## DOSSIER D'ENQUETE PUBLIQUE PREALABLE A LA DECLARATION D'UTILITE PUBLIQUE (DUP)

Partie K – Avis de l'autorité environnementale et  
mémoire en réponse du maître d'ouvrage

Avril 2022

Figure 1 : Projet de BHNS soumis à enquête publique préalable à la DUP

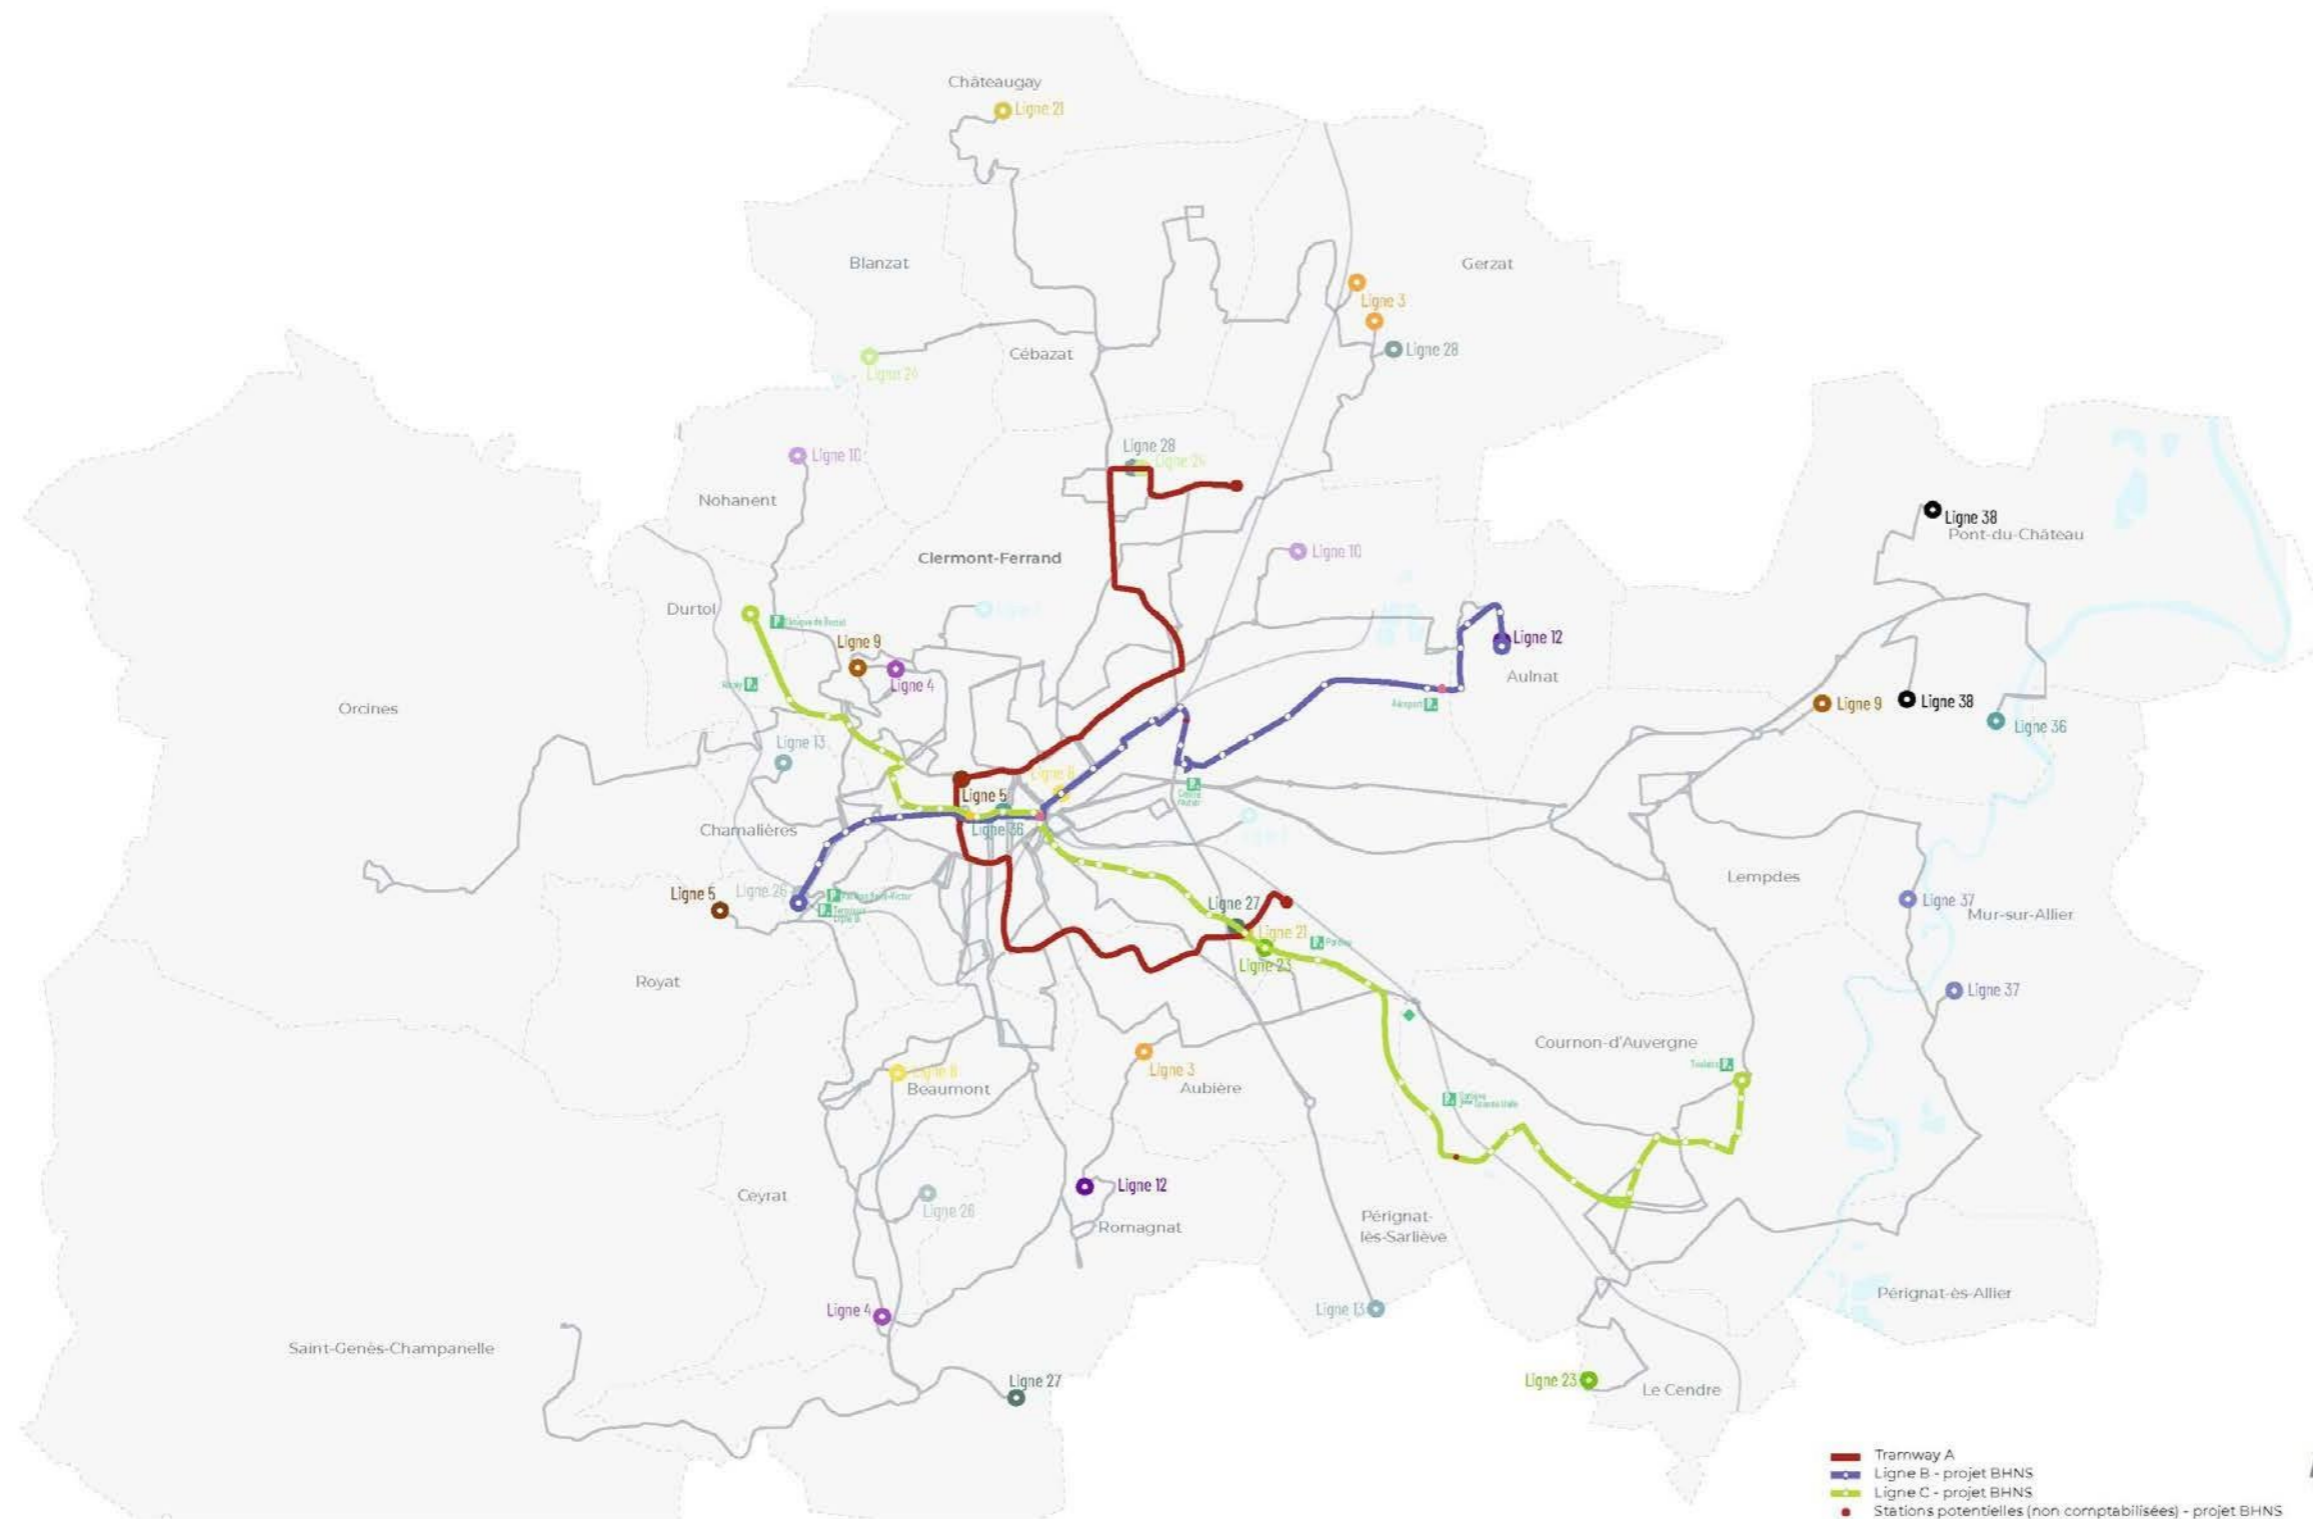
"L'Autorité environnementale recommande de décrire précisément l'ensemble du projet InspiRe et de faire porter l'étude d'impact sur l'ensemble du projet et de s'assurer que les mises en compatibilité des documents d'urbanisme prévues sont cohérentes avec le projet et ses incidences ainsi définis."

Les deux cartes ci-après sont issues du dossier. Elles distinguent bien le projet de BHNS soumis à l'enquête publique préalable à la DUP (figure 1) du projet InspiRe (figure 2) qui reprend la restructuration du réseau de transports en commun et la création de parcs relais. La version proposée du réseau restructuré correspond à la première itération validée au moment du dépôt du dossier. La concertation engagée autour de cette restructuration se poursuit jusqu'à mars 2023 pour une mise en œuvre fin 2025. Pour les P+R, la figure 2 reprend les sites étudiés à ce stade pour l'installation de parkings relais. Ces études d'opportunité et de faisabilité permettront une aide à la décision des élus dans la poursuite de ces projets.

Figure 6 : Localisation des sites envisagés pour l'implantation du CEM

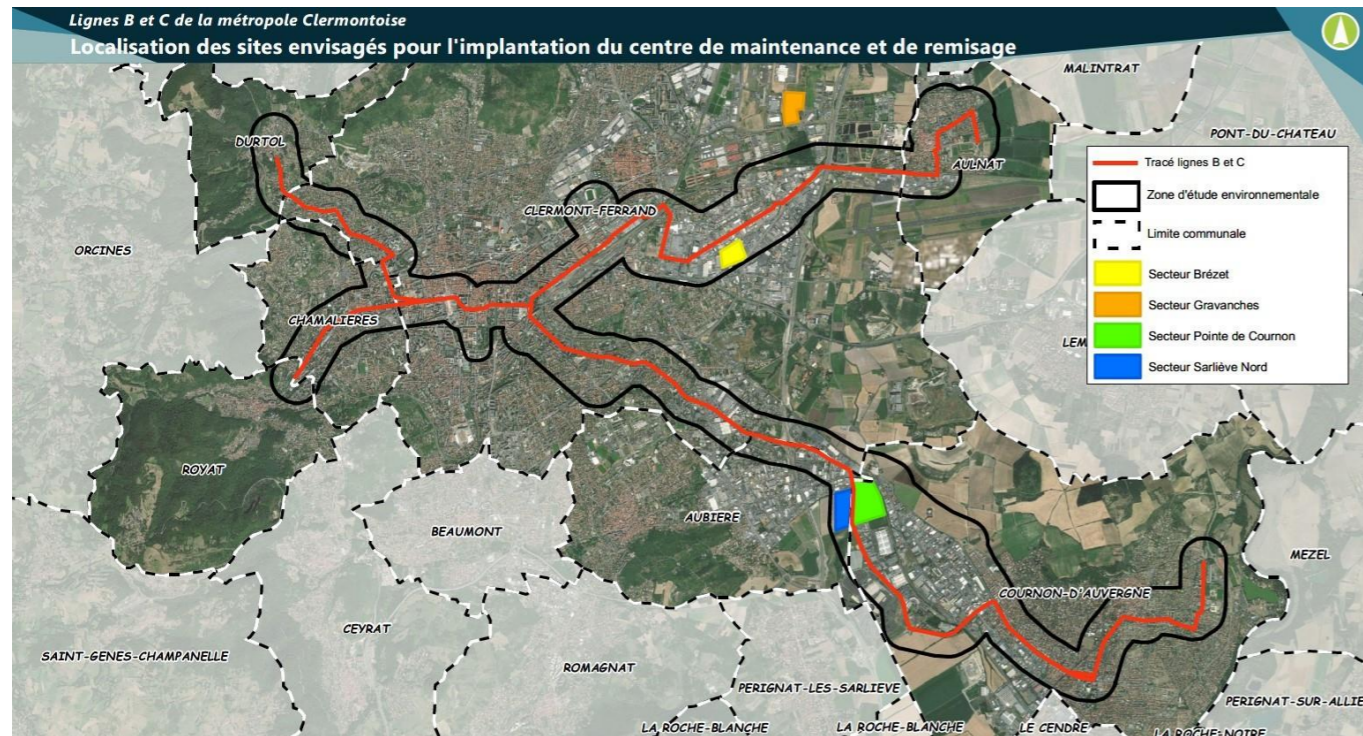
"L'Autorité environnementale recommande, au regard des incidences environnementales majeures de l'implantation actuellement retenue, d'approfondir la recherche d'implantations alternatives pour le centre d'entretien et de maintenance afin d'éviter ou réduire ses incidences sur l'environnement et la santé humaine."

Le SMTC a alors mandaté l'EPF (Établissement Public Foncier) d'Auvergne en amont du projet pour la recherche de sites d'implantation du CEM à proximité des lignes de BHNS pour faciliter l'exploitation et limiter les kilométrages effectués à vide (et ainsi les émissions liées).

4 sites d'implantation ont ainsi été proposés :

- le secteur du Brézet,
- le site de Gravanches,
- le site de la Pointe de Cournon,
- le site de Sarliève Nord.

Les éléments de réponse apportés à la recommandation n°4 détaillent la démarche engagée par le SMTC et l'EPF d'Auvergne depuis le démarrage du projet pour la recherche et le choix du site du CEM. Aucun autre site n'a été proposé et n'est, à ce jour, possible.

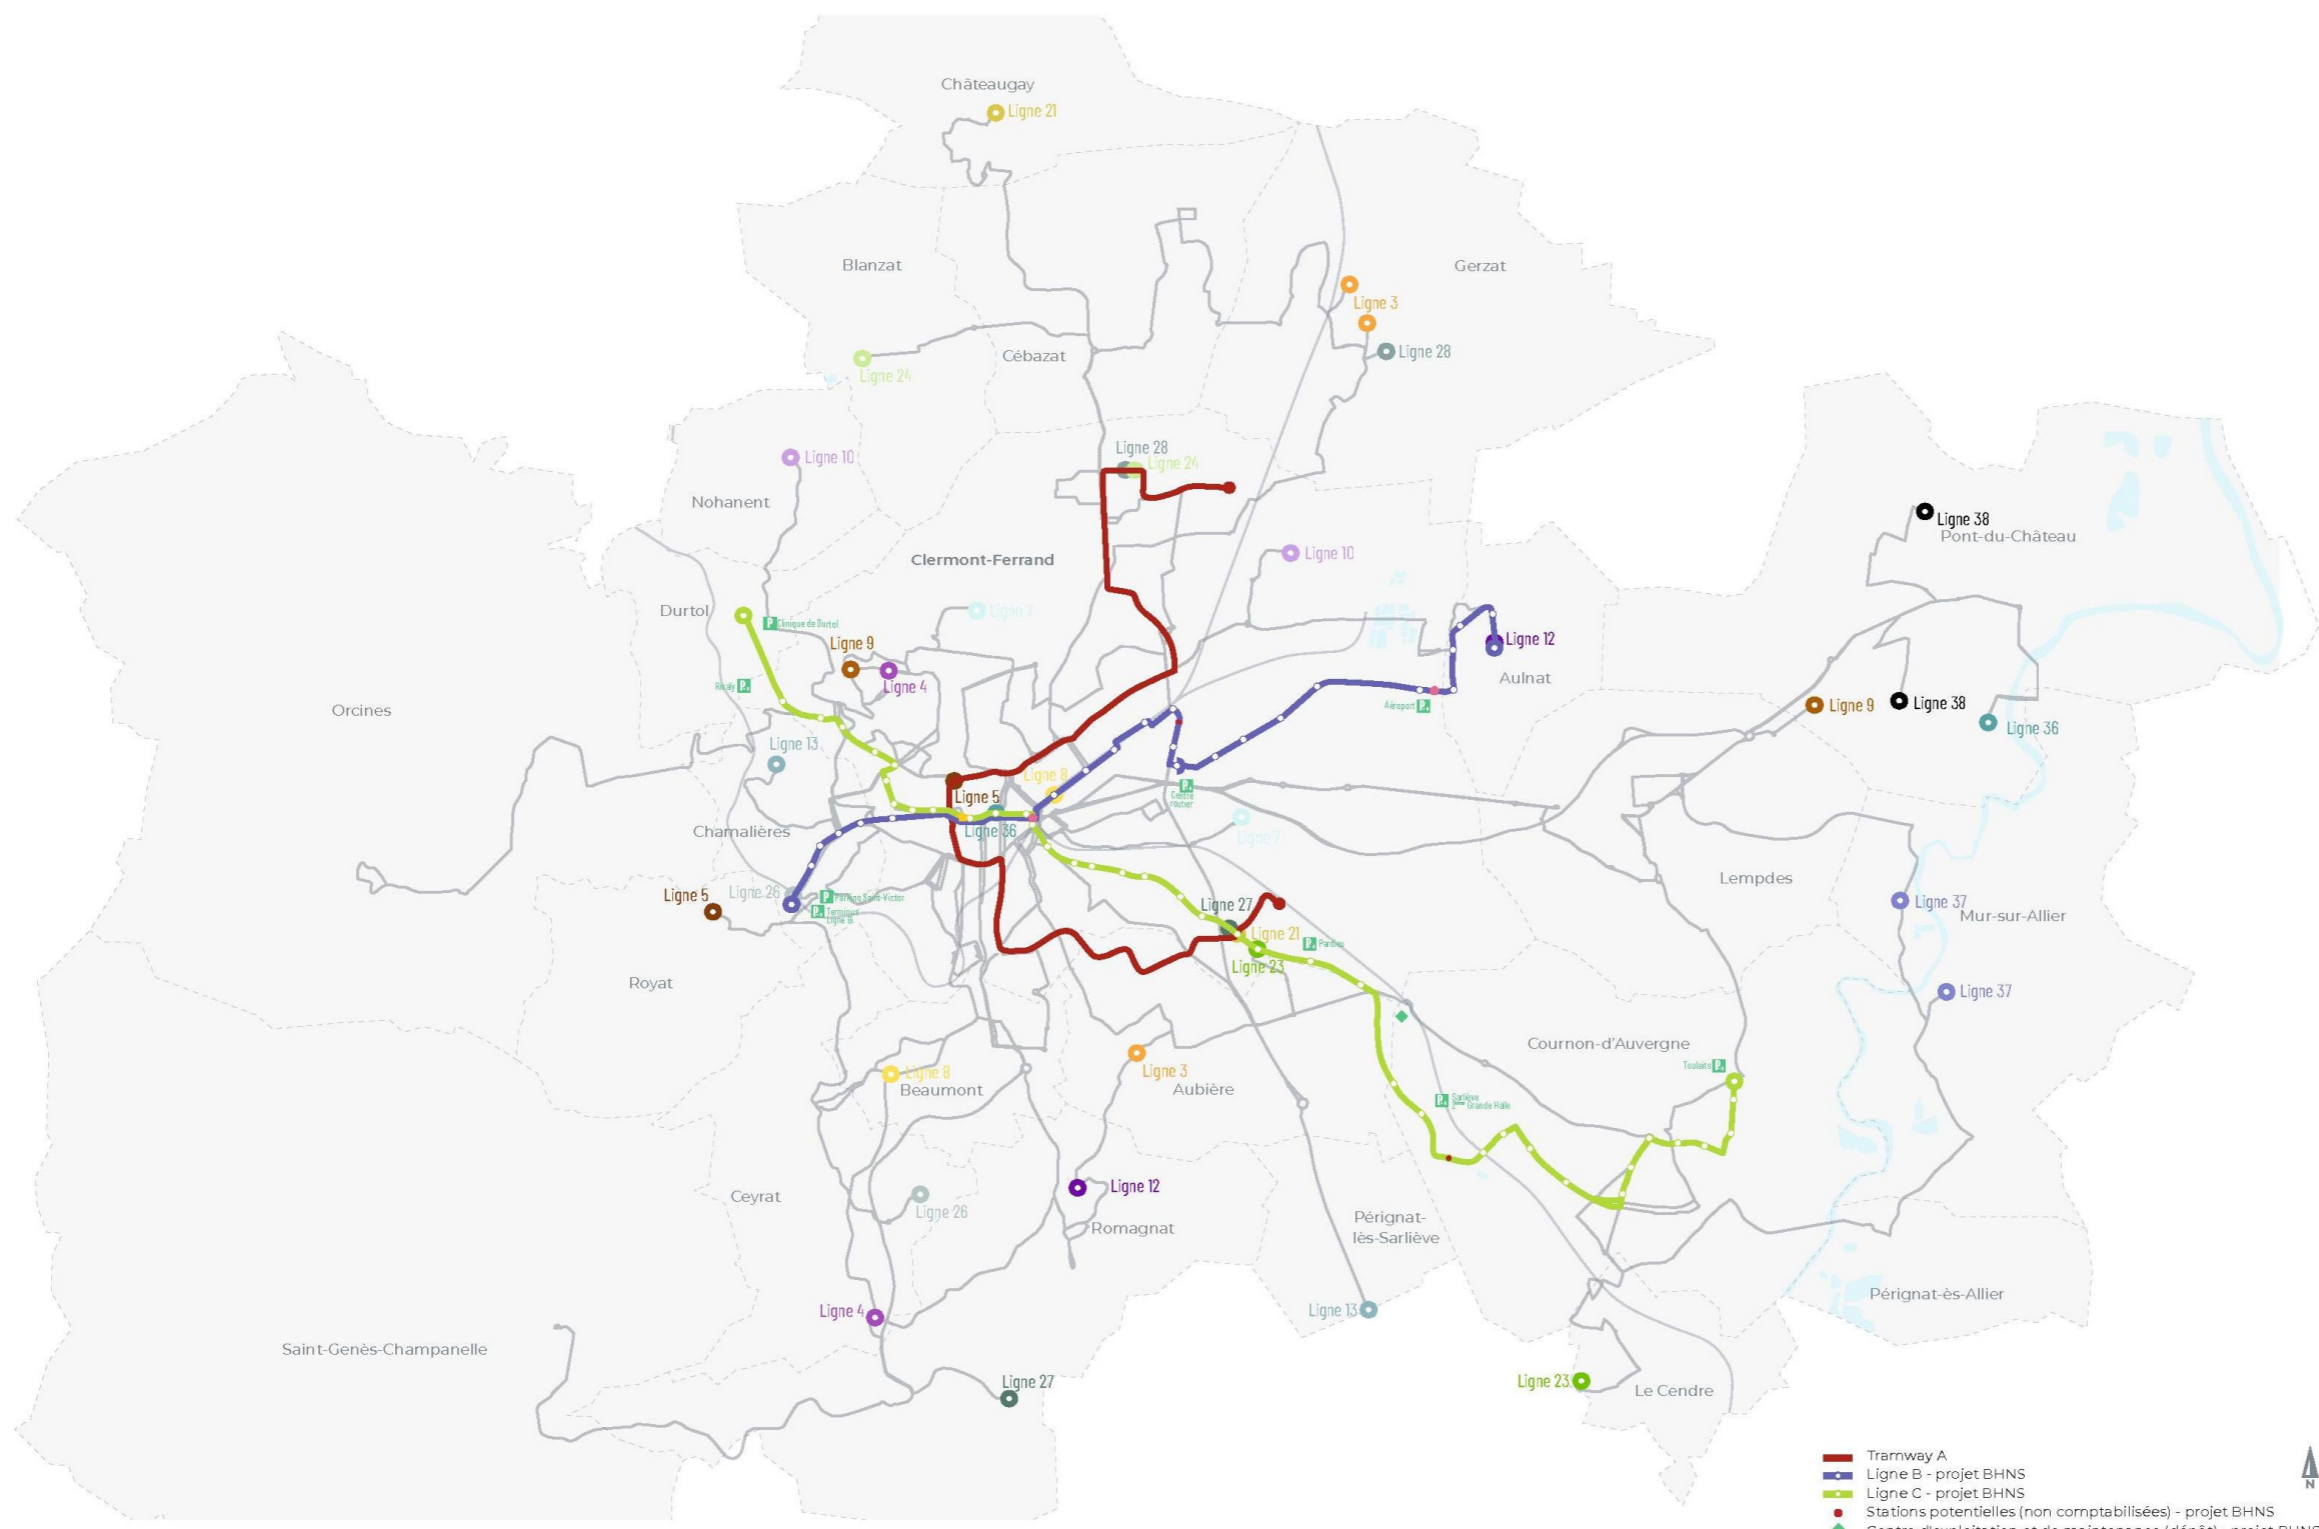
"L'Autorité environnementale recommande de présenter, dès ce stade, l'ensemble des solutions alternatives étudiées à l'échelle du projet InspiRe et de celles de chacune de ses opérations constitutives et les choix retenus à l'égard de leurs incidences environnementales."

Un COPIL s'est d'ailleurs tenu le 14 février 2022 sur le sujet. Les P+R en cours d'étude sont :

- Un P+R au niveau du carrefour de l'avenue du Puy de Dôme avec l'avenue de la Paix sur Clermont-Ferrand en limite de commune avec Durtol dont une étude de faisabilité est en cours,
- Un P+R au giratoire de Breuil sur la commune de Royat, mutualisé au niveau du stade, dont l'étude de faisabilité est relancée suite à un travail de la ville de Royat à un plan de circulation avec la mise en sens unique des voies concernées.
- Un P+R au centre routier du Brézet au niveau du terminus partiel de la ligne B,
- Un P+R à Ernest Cristal avec une mutualisation possible du stationnement avec l'URSAFF,
- Un P+R à la Grande Halle avec une mutualisation possible avec la Grande Halle.
